**METANODOTTO  
INTERCONNESSIONE TAP DN 1400 (56''), DP 75 bar**

**CONTRODEDUZIONI ALLE OSSERVAZIONI**

**ALLEGATO 3**

**Fig. 2.1.5/A:** Stralcio in scala 1:10.000 estratto dalla CARTA degli “Strumenti di tutela e pianificazione regionale”: Dis. PG-SR-001 Allegato al Quadro Programmatico del SIA - Spc. RE-SIA-001 Ed. Ottobre 2015.

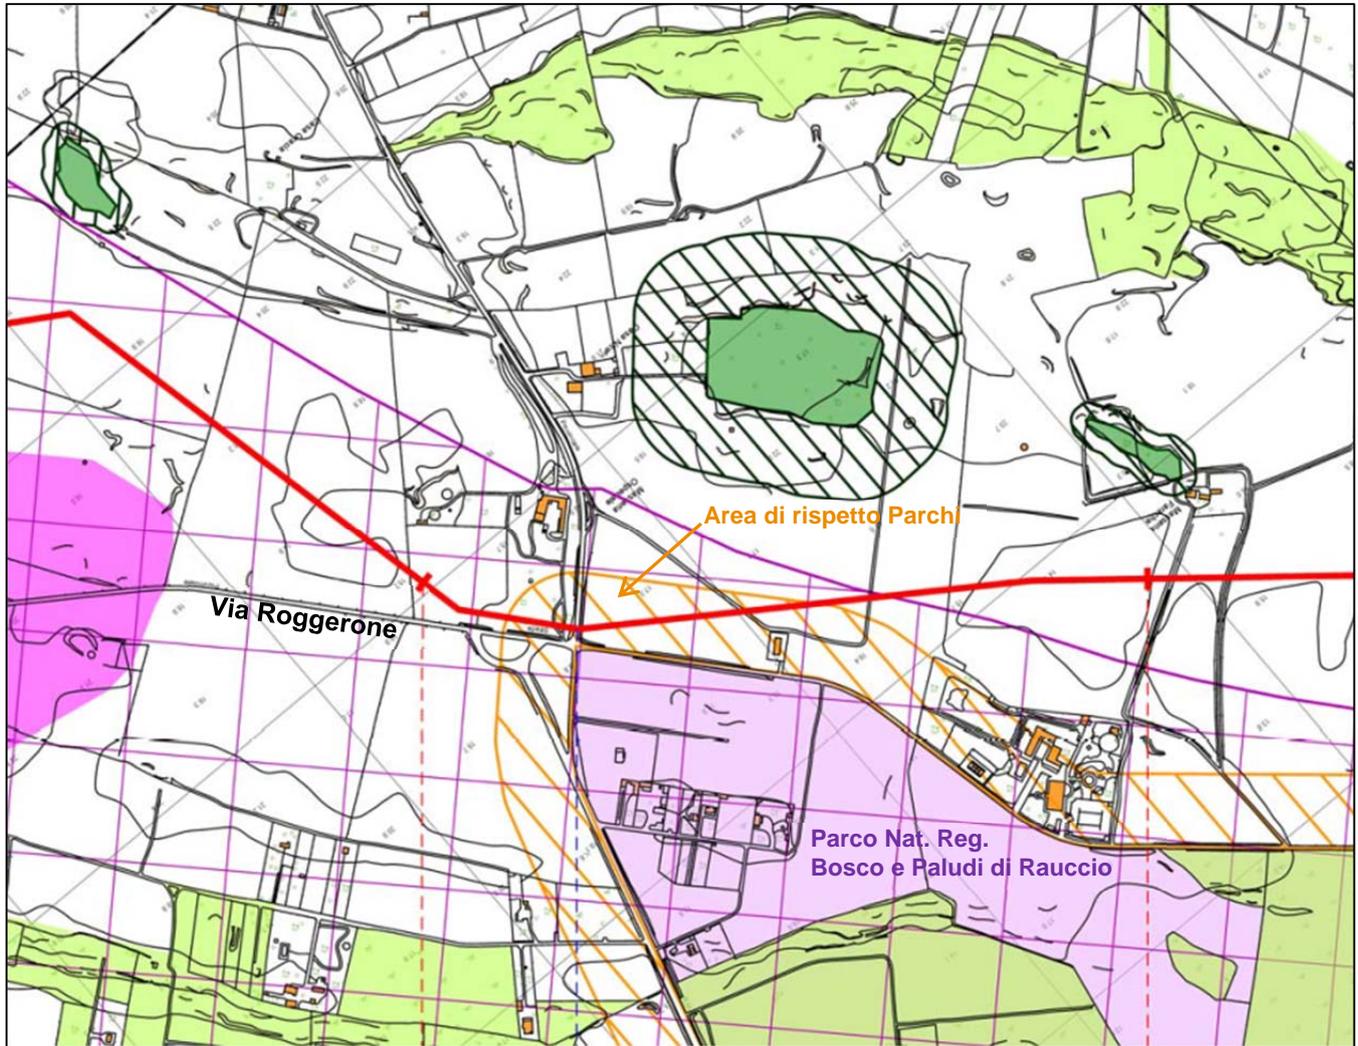
*6 - 7 "Nel territorio di Lecce il gasdotto attraversa, sul lato destro di via G.A. Roggerone, un campo fotovoltaico, ville private e masserie. Poi, entra per un lungo tratto nel parco del Rauccio e sembra attraversare le Masserie "Solicara" e "Al parco ricevimenti".*

Il metanodotto transita per circa 2 km in parallelo a via Roggerone, ad una distanza di circa 200 m dalla sede stradale, non attraversa alcun campo fotovoltaico, né abitazioni private, rispettando ampiamente le distanze di sicurezza previste dal D.M. 17/04/2008.

Il metanodotto non entra all'interno dei confini del Parco Regionale del Rauccio; in questo tratto la tubazione rimane in prossimità di via Roggerone, sul lato opposto della strada rispetto ai confini del Parco e attraversa la S.P. 131, mantenendosi a circa 120 m da Masseria Ospitale.

Tuttavia, come evidenziato nel SIA – Quadro di riferimento Programmatico (cfr. RE\_SIA-001 del 25.09.2015) il tracciato del metanodotto "...interferisce con l'area di cui al PPTR denominata "Area di Rispetto di Parchi" ovvero "fascia di rispetto di Parchi della profondità di 100 m dal perimetro esterno dei parchi e delle riserve regionali" (cfr. art. 68 c.3).

L'art. 91 delle NTA del PPTR, in merito a quest'interferenza con la fascia di rispetto del Parco, esenta dalla procedura di accertamento di compatibilità paesaggistica: "il collocamento entro terra di tubazioni di reti infrastrutturali, con ripristino dello stato dei luoghi e senza opere edilizie fuori terra".

Visto l'art. 91, considerando che all'interno di quest' area la condotta in progetto è completamente interrata e che verrà ripristinato interamente lo stato dei luoghi, l'opera risulta compatibile con i vincoli sopra citati.

**Fig. 3.1.2/A:** Stralcio in scala 1:10.000 estratto dalla CARTA PAI  
 Dis. PG-PAI-001, Allegato al Quadro Ambientale del  
 SIA - Spc. RE-SIA-001 Ed. Ottobre 2015

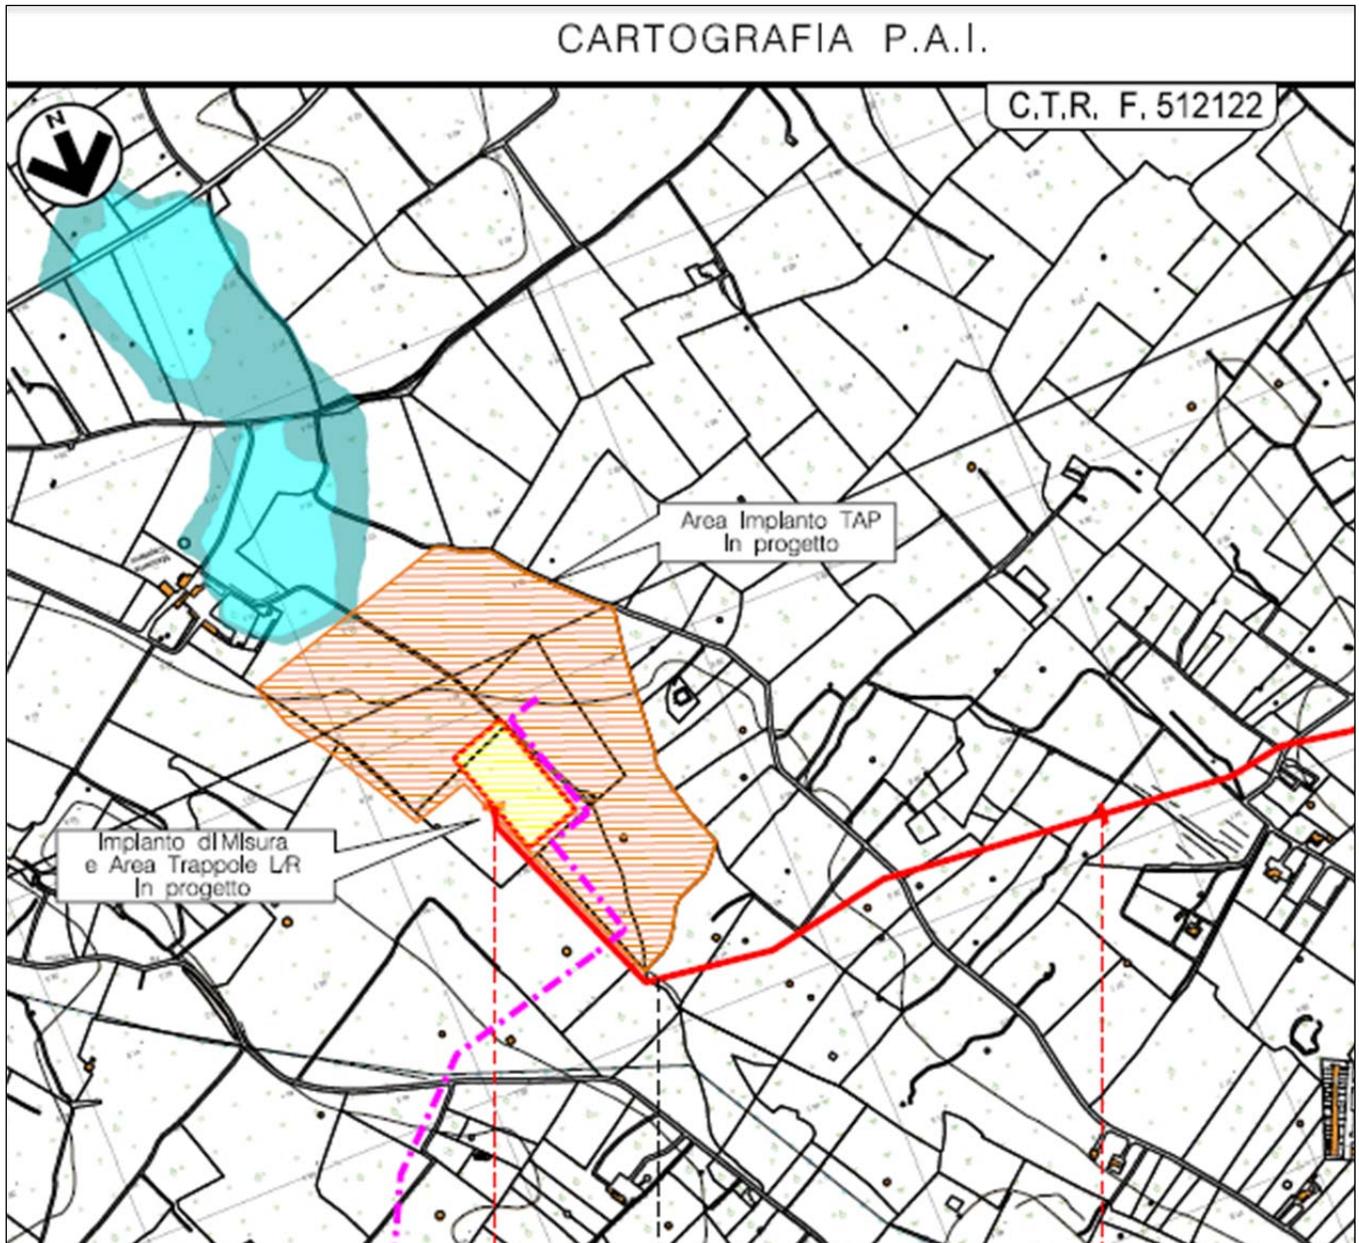
3.1.2 *“Occorre verificare che il tratto di gasdotto SRG uscente dal PRT non attraversi la zona medio rischio idrogeologico del Piano di Assetto Idrogeologico della Regione Puglia”*

Il tracciato del metanodotto dall'uscita dell'impianto di Melendugno si dirige verso nord e successivamente devia verso ovest in un'area non censita dal PAI. L'area a pericolosità idraulica Media e Bassa è invece a sud del PRT come si può notare dallo stralcio seguente.

**MET. INTERCONNESSIONE TAP  
DN 1400 (56"), DP 75 bar  
(in progetto)**

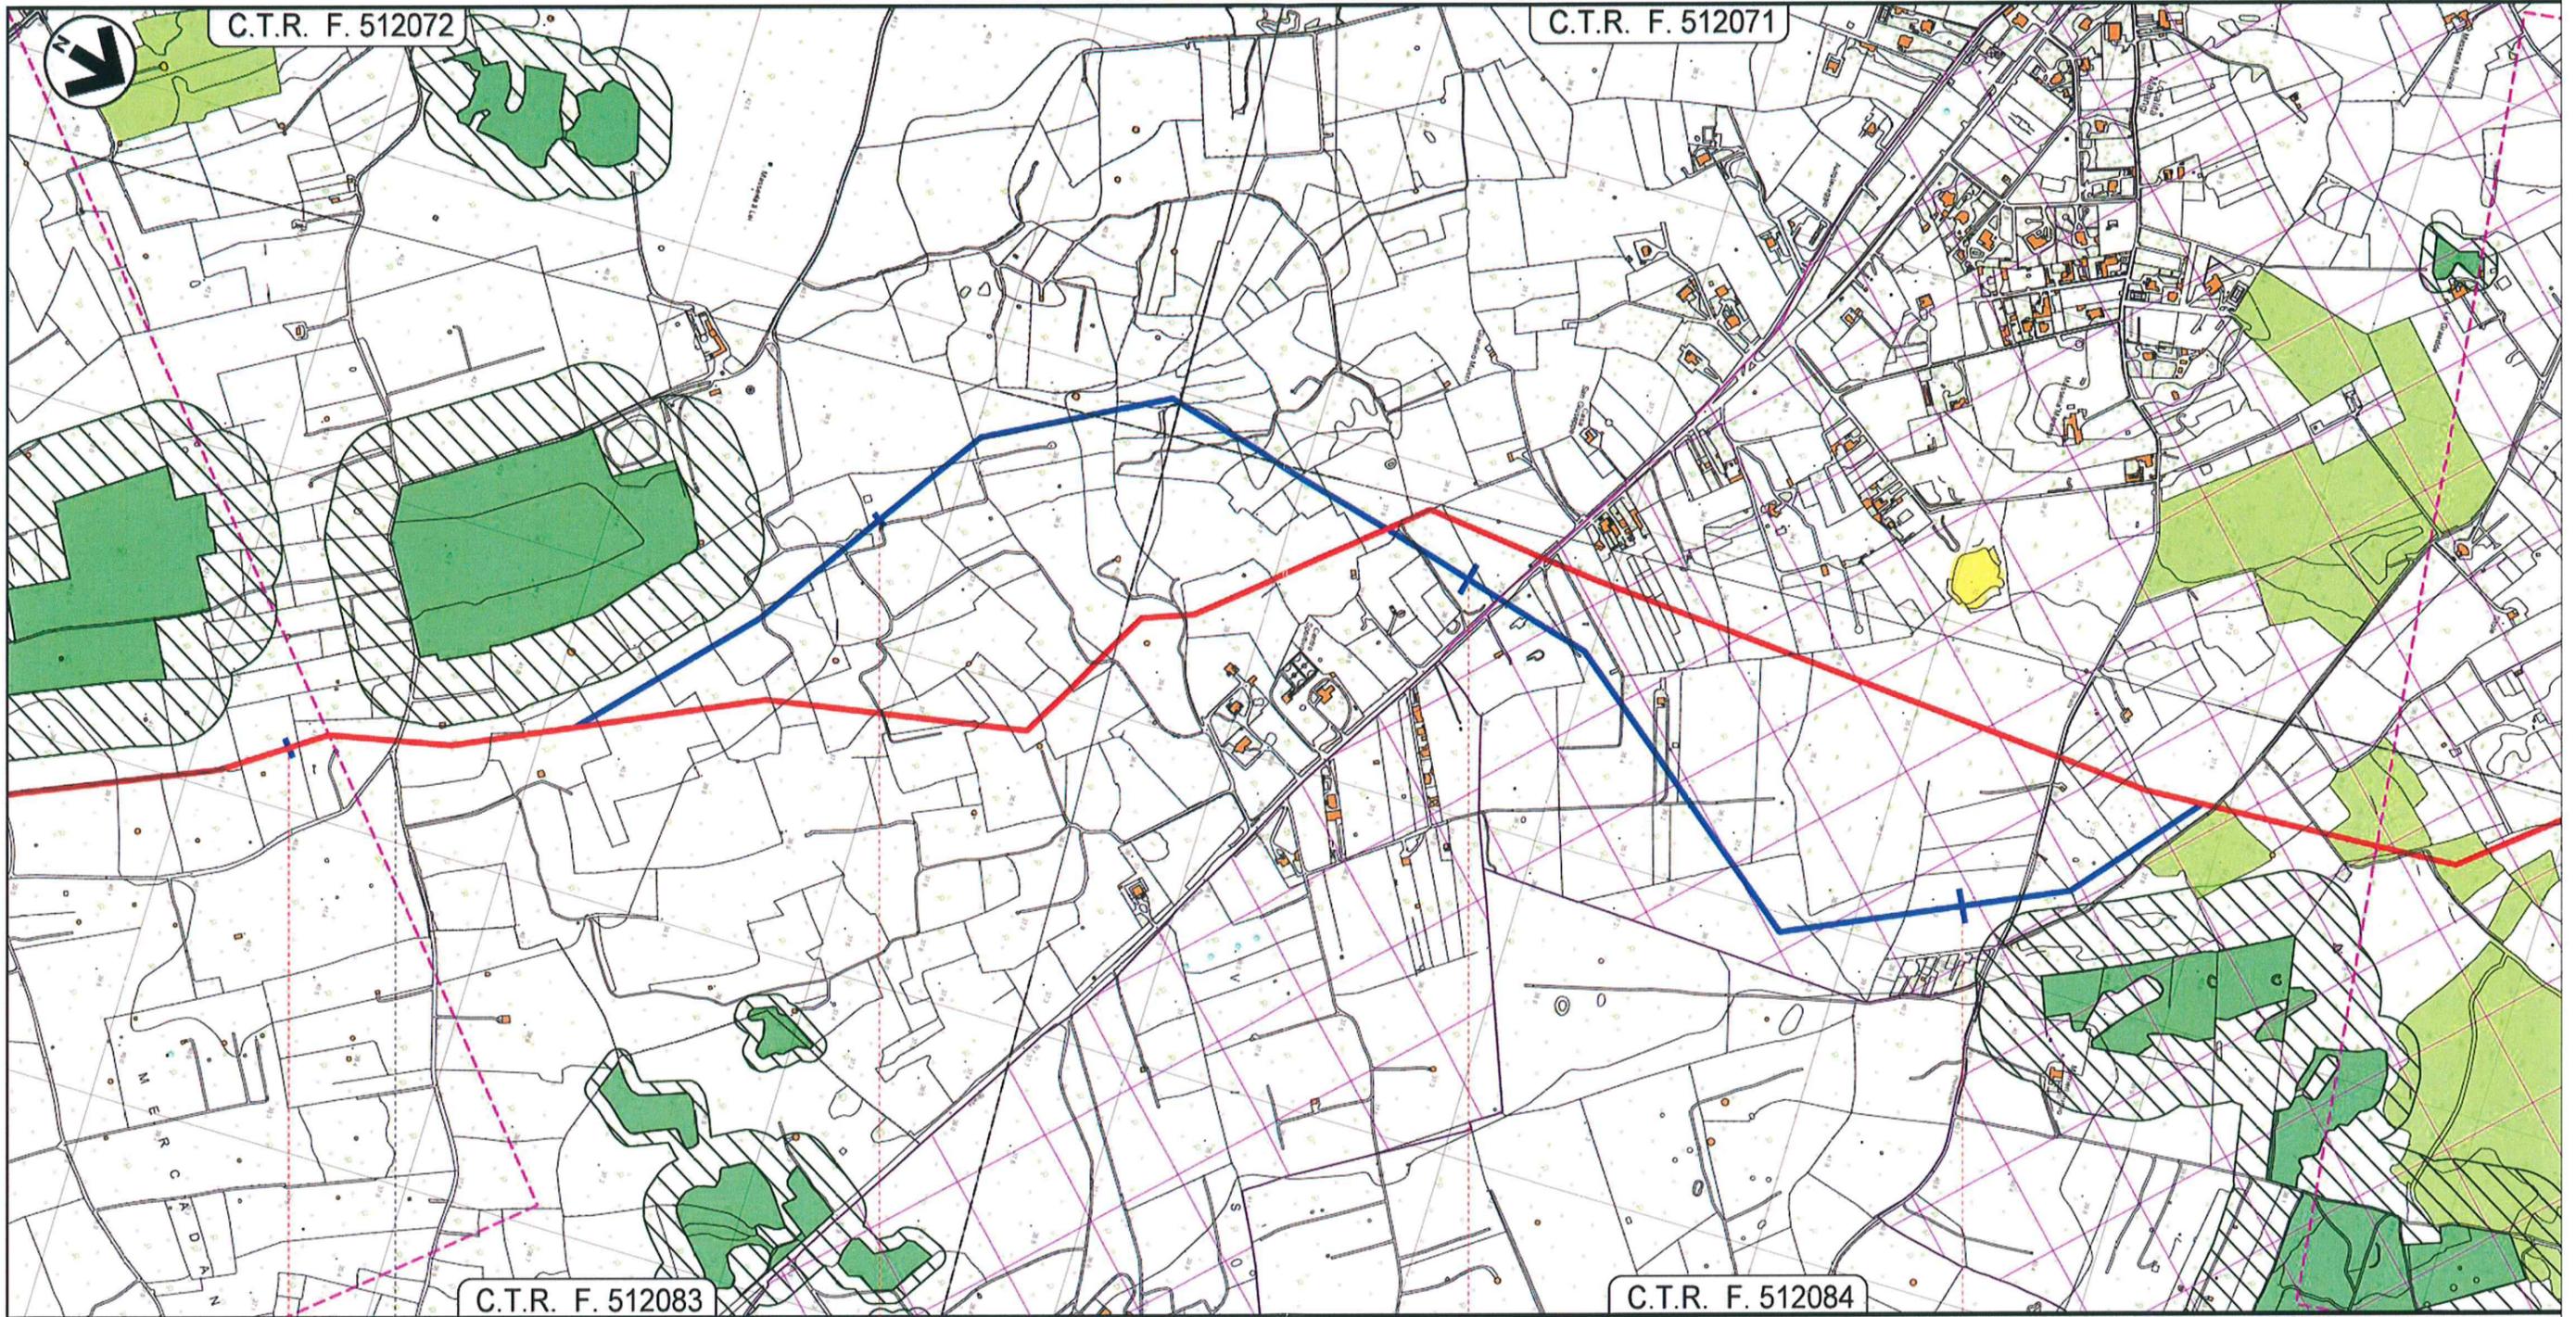
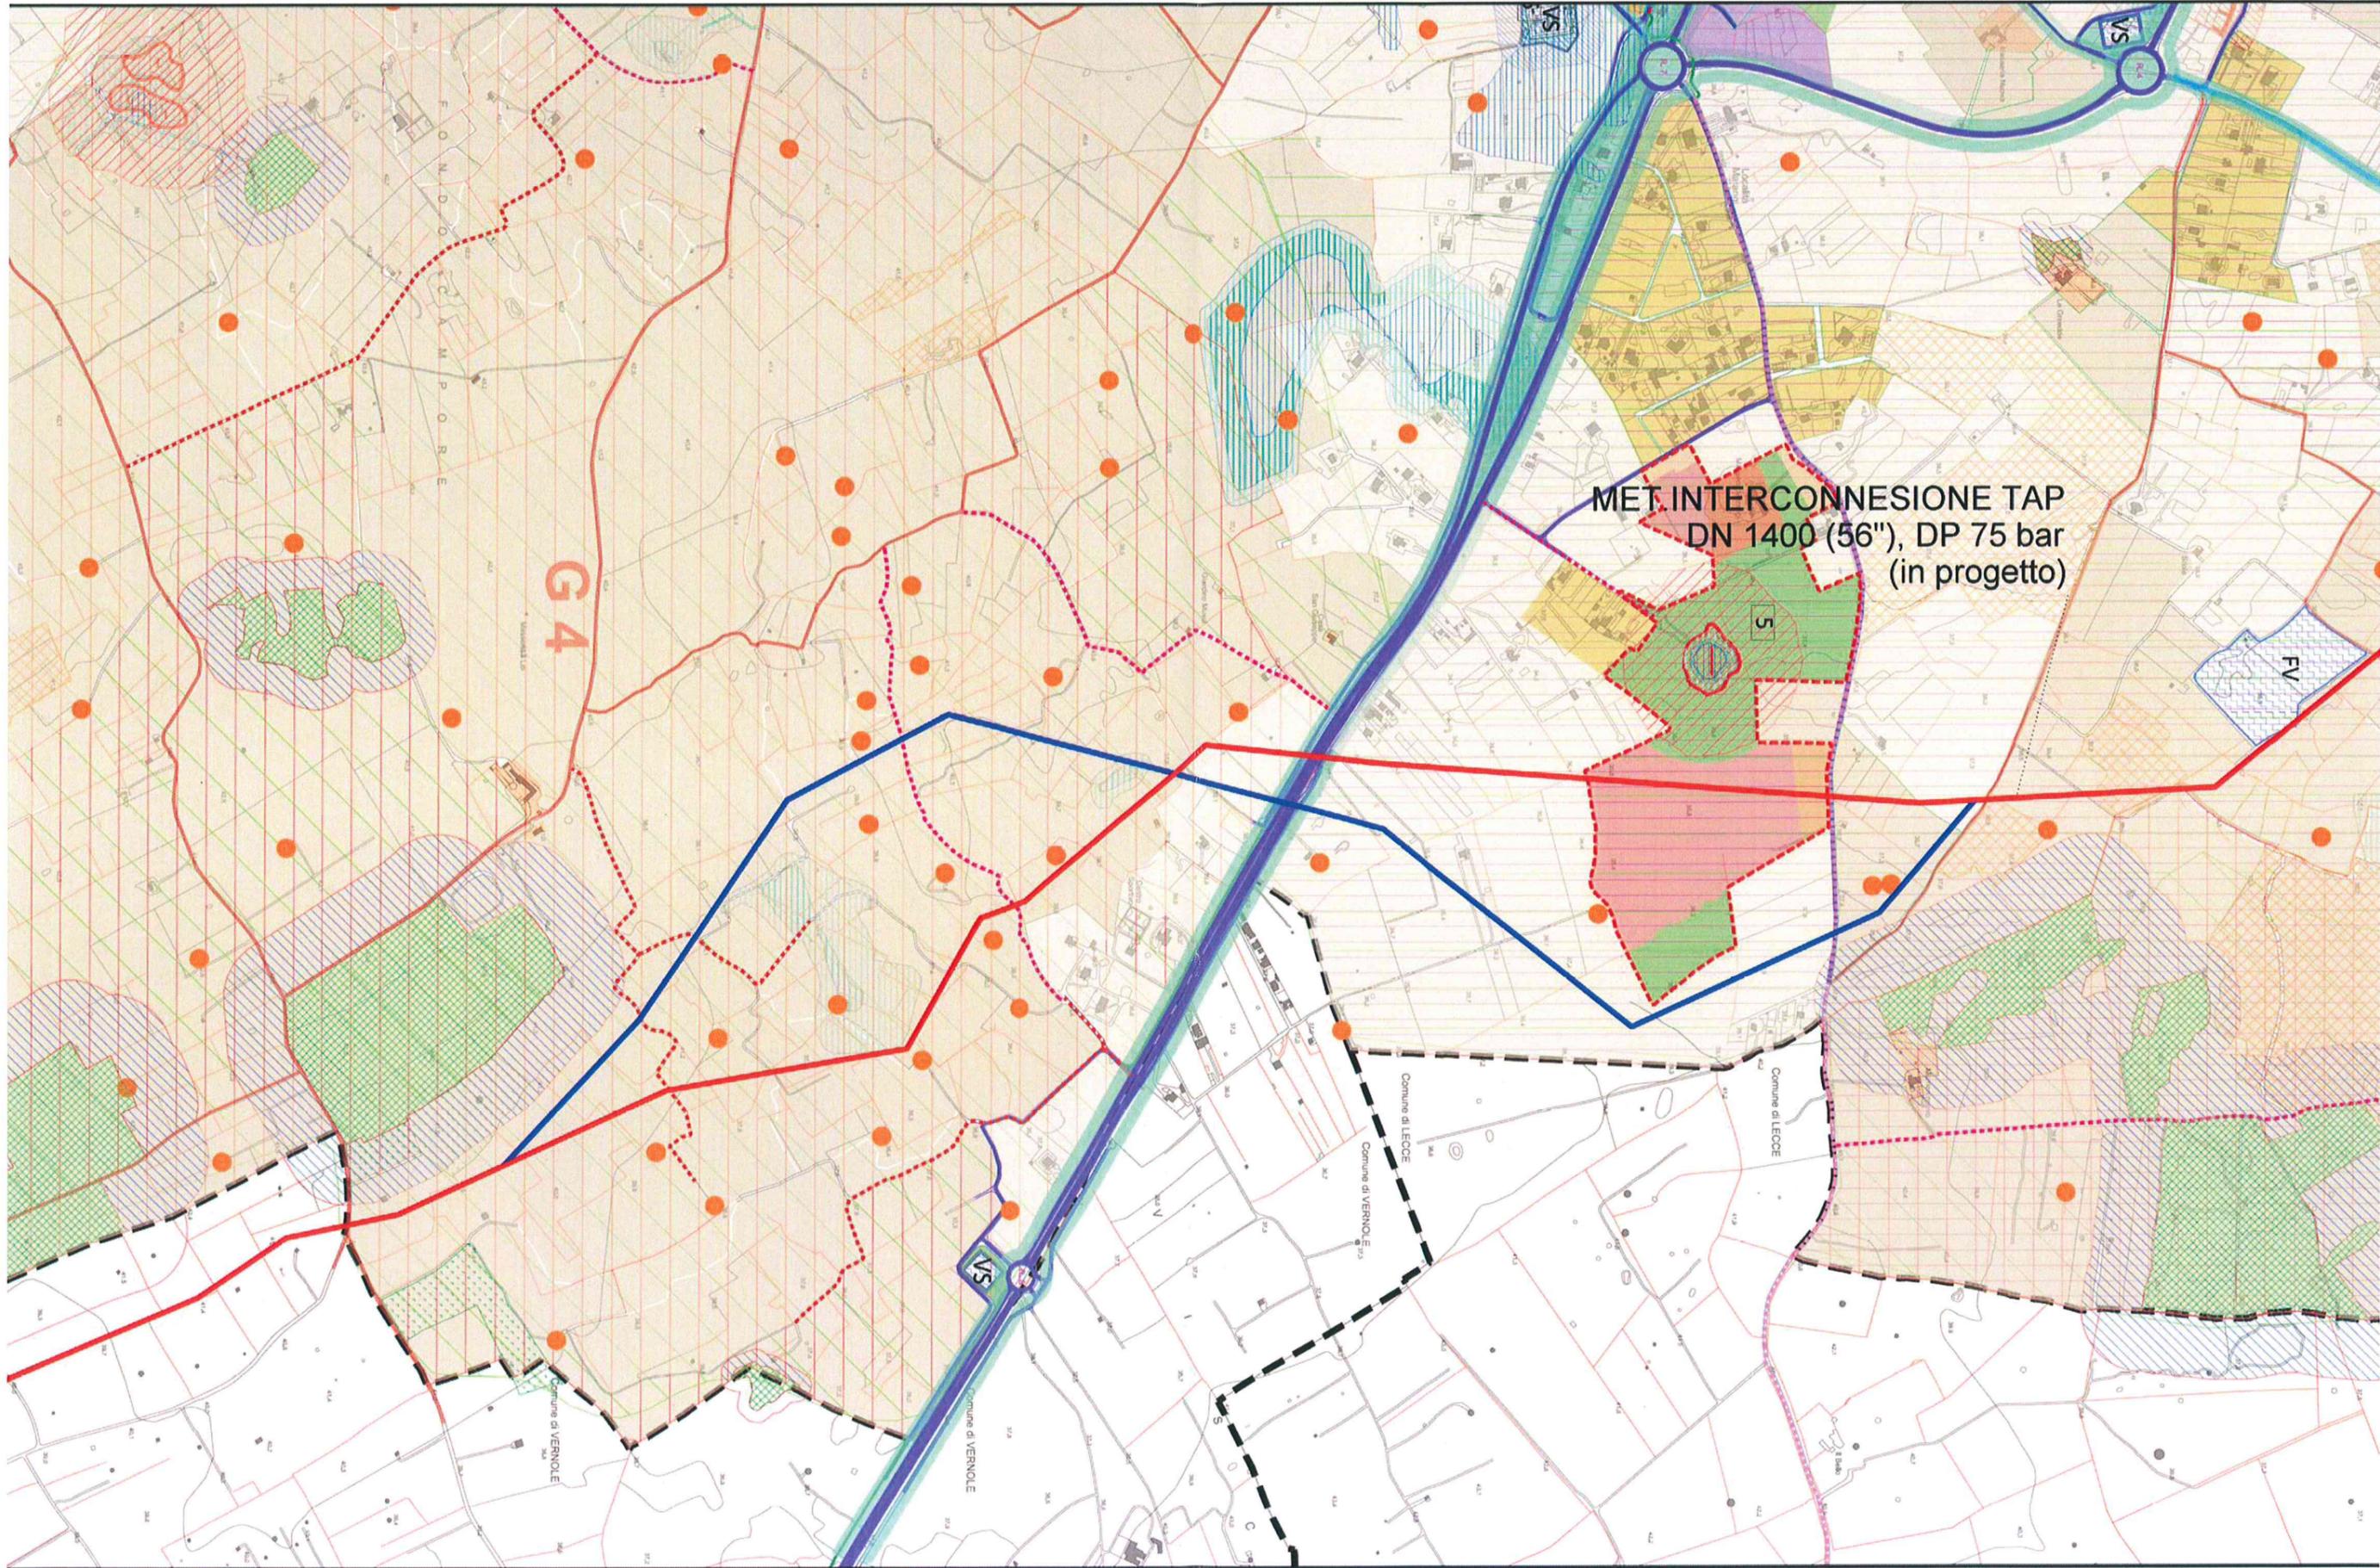
In riferimento alla realizzazione del metanodotto di interconnessione TAP in oggetto di cui alla nota di questo Comune prot. n. 1361 del 08.02.2016, nonché all'incontro tenutosi con i tecnici di SNAM RETE GAS presso la sede comunale in data 24.02.2016, si trasmette in allegato la proposta di modifica del tracciato già proposto da Snam Rete Gas, esaminata congiuntamente.

Si rappresenta che la modifica del tracciato in questione scaturisce dalla necessità di tenere conto del Piano Urbanistico Generale *in itinere*, nonché di atti di pianificazione già consolidati (Insediamento Turistico – Alberghiero approvato con delibera del C.C. n. 1 del 29.01.2007).

Inoltre, la proposta di modifica del tracciato risulta ampiamente migliorativa sotto il profilo urbanistico e di impatto ambientale, in quanto non comporta un allungamento del tracciato già progettato, interessa terreni della stessa tipologia urbanistica, si allontana dagli insediamenti abitativi già esistenti ed è coerente con le linee di sviluppo urbanistico del P.U.G.
